**Impianto di termovalorizzazione rifiuti non pericolosi - Padova**

Valutazione di Impatto Ambientale  
 D.Lgs. 3 aprile 2006 n. 152 e s.m.l. - L.R. 18 febbraio 2016 n. 4 e s.m.l.  
**CONTRODEDUZIONI**  
 Ammodernamento impiantistico con realizzazione nuova linea 4 e dismissione linee 1 e 2

## ELABORATO 1

Risposta alle osservazioni del pubblico  
presentate in seconda istanza e in  
sede di Inchiesta Pubblica

PIANTA PIANO QUOTA +0.00  
scala 1:200

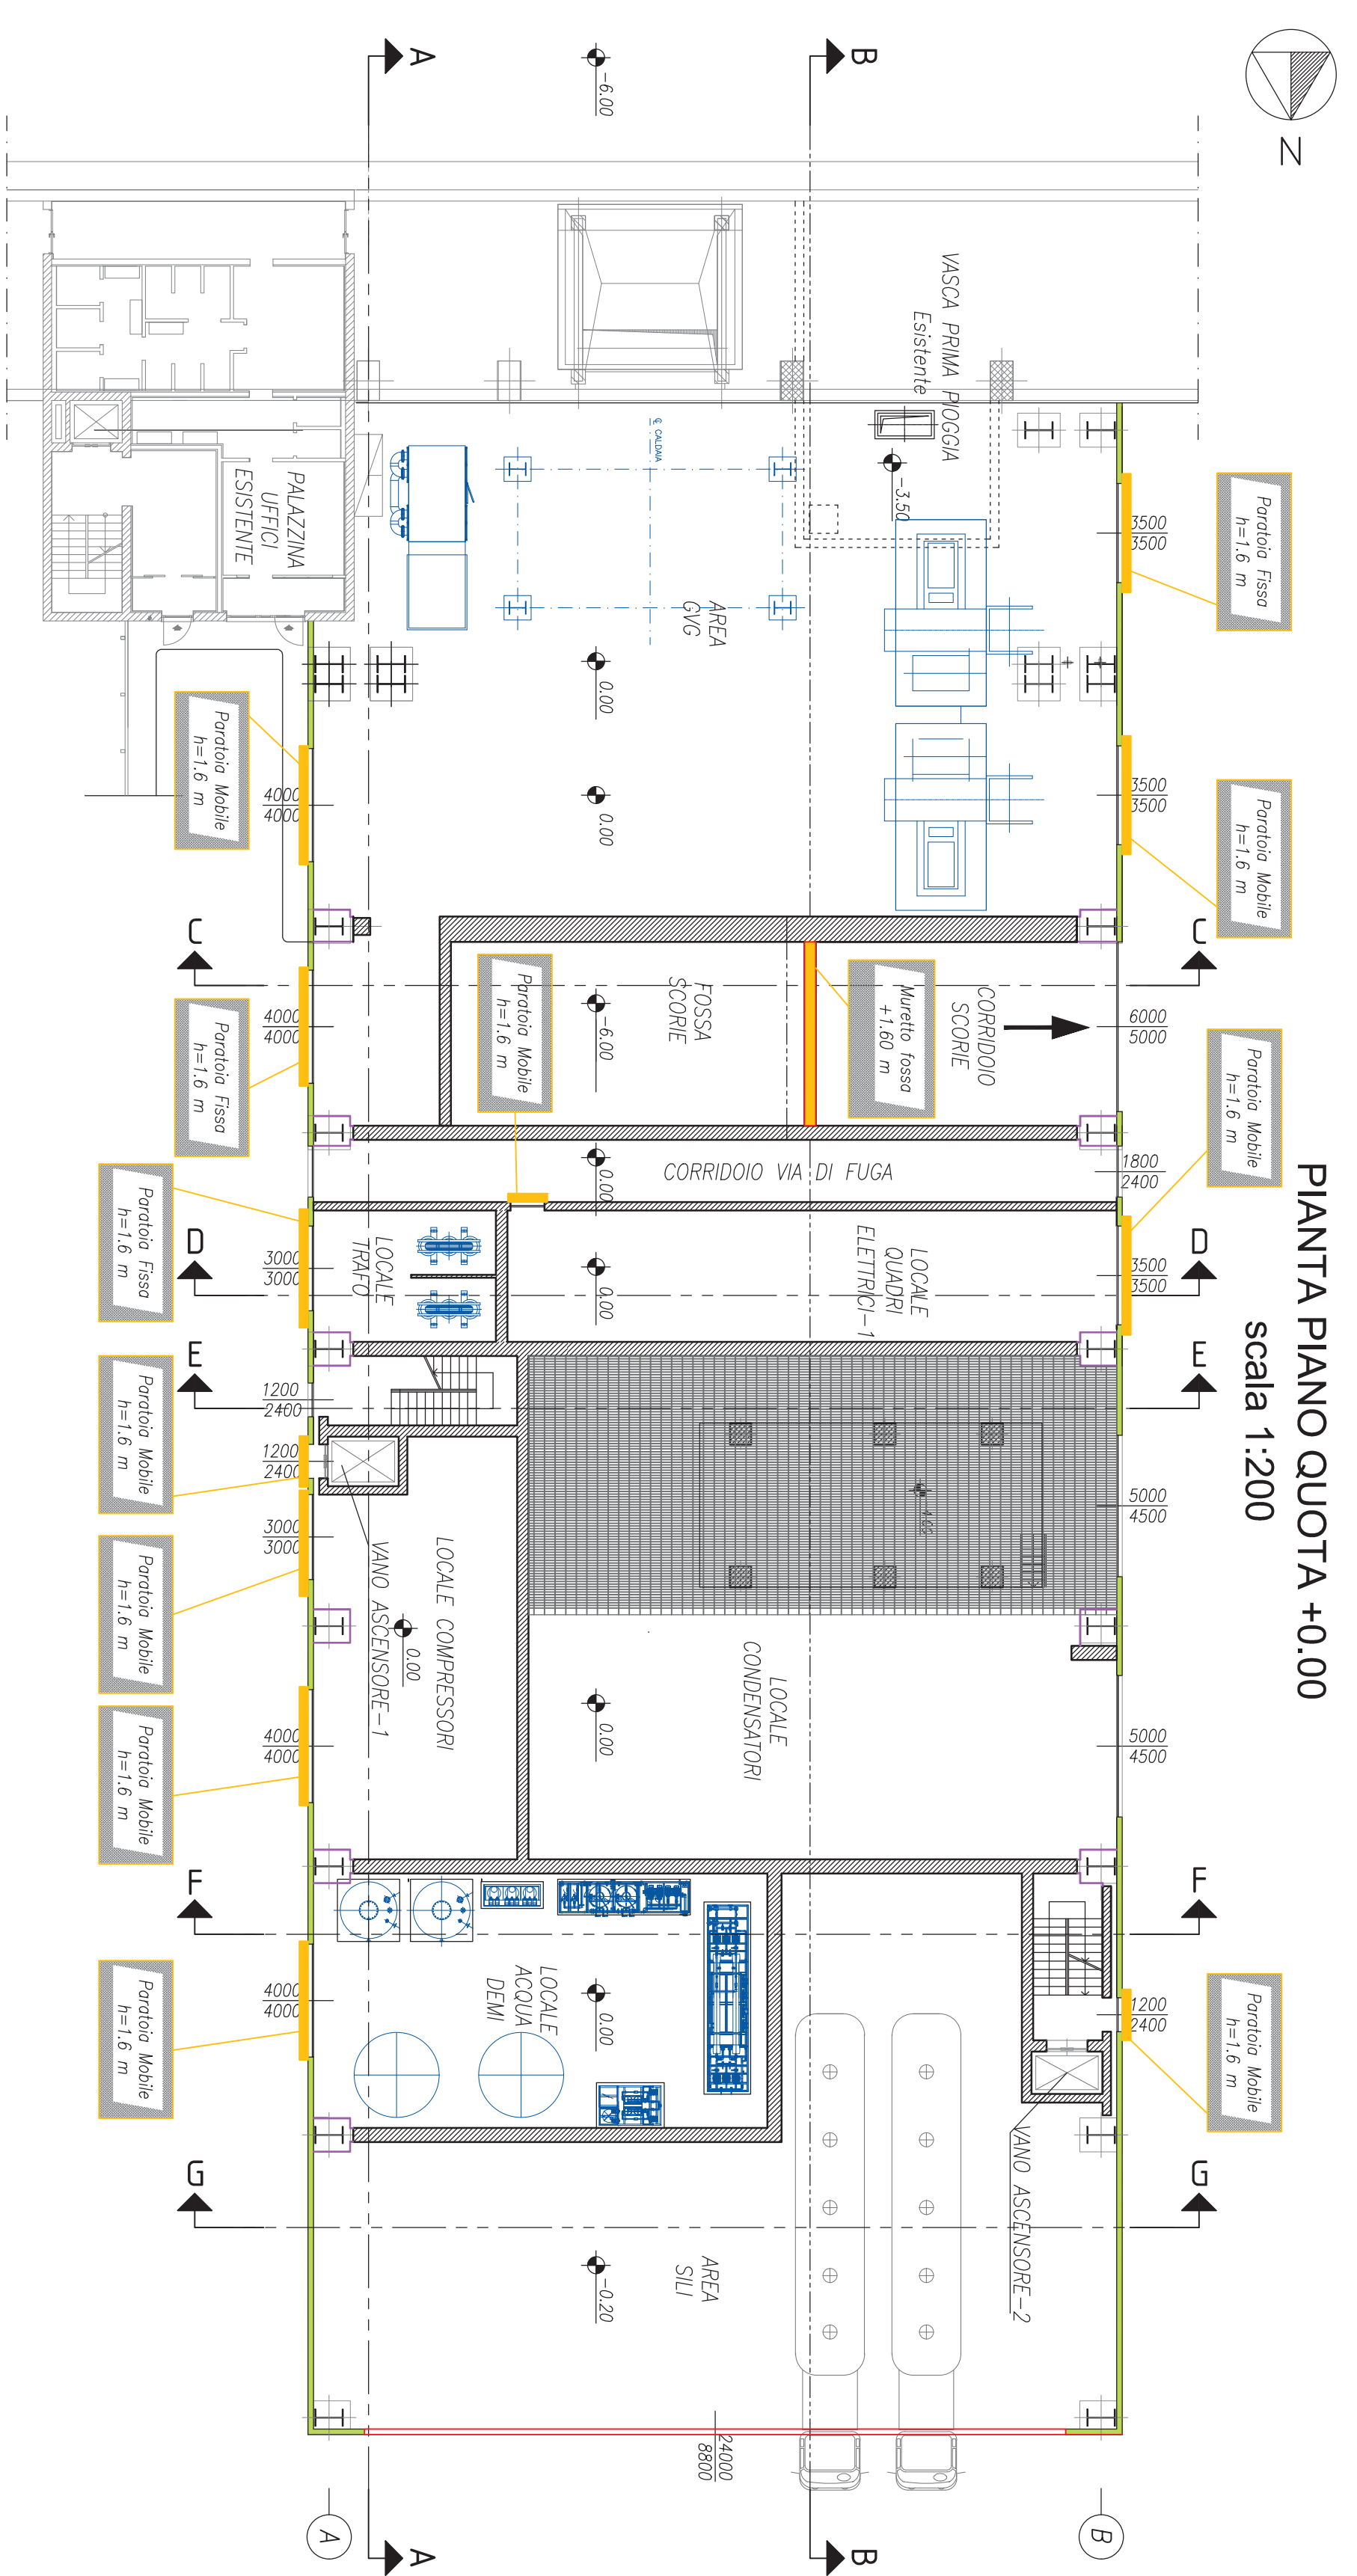
In esito alle informazioni di pericolosità idraulica riportate nel predetto piano, si ravvisa la necessità che nell'attuale fase istruttoria, l'intervento in oggetto debba essere modificato per renderlo compatibile alle condizioni di sicurezza idraulica corrispondentemente previste.

I box anti-allungamento previsti all'interno del fabbricato BIG (fabbricato a sviluppo big-bay) saranno montati in modo non soggetto ad rischio allungamento, a seguito di ordine di possibile allungamento.

Paratoia anti-allungamento da installare a seguito di ordine di possibile allungamento. La paratoia mobile sarà realizzata in corrispondenza delle aperture che potranno essere anti-allungamento di sostegno in modo temporaneo da rimuovere in caso di manutenzione programmata delle apparecchiature installate. Le paratoie fisse sono realizzate in corrispondenza delle aperture permanenti.

Per garantire la sicurezza di persone e cose si tenga innanzi tutto presente che l’impianto ha funzionamento automatico e non prevede la presenza di persone se non per le attività di conduzione e manutenzione. Per quello che attiene nello specifico le apparecchiature presenti in relazione ad una possibile alluvione, tutte le apparecchiature di nuova installazione sono state organicamente raggruppate e per ciascun gruppo sono state individuate misure tecnico-gestionali per garantire una efficace e tempestiva risposta ad un possibile allarme allagamento, anche tenendo conto della probabilità di accadimento dell’evento.

Le misure tecniche sopra descritte sono state rappresentate nel documento TV 01 PD VA 00 CD I3 01.02 "Planimetria sistemi anti-allagamento".
